PRODUKT <b>P</b>	AVD. <b>6</b>	GRUPP <b>64</b>
BETR Cam Gear Servostyrväxel  240, (265 höger- styrd)		NR <b>37</b>  DATUM Aug. 84

## Servicemeddelande

### Cam Gears nya servostyrväxel med radiellt arbetande ventildel

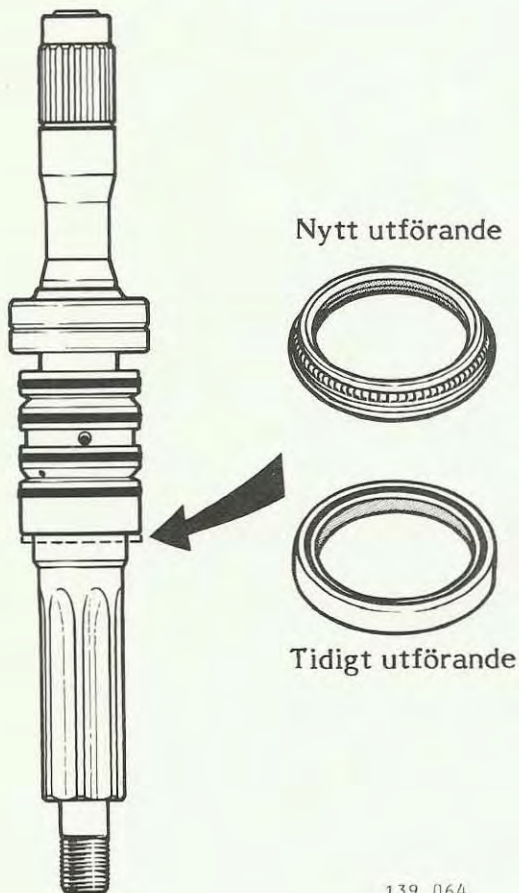
En **ny** nedre tätningsring har samtidigt införts. Den har bättre tätningsfunktion genom att den är försedd med en fjäder för tätningsläppen. Materialet är också starkare och mer värmetåligt.

Den nya ringen ingår i reparationssetsen det.nr. 271 568-8.
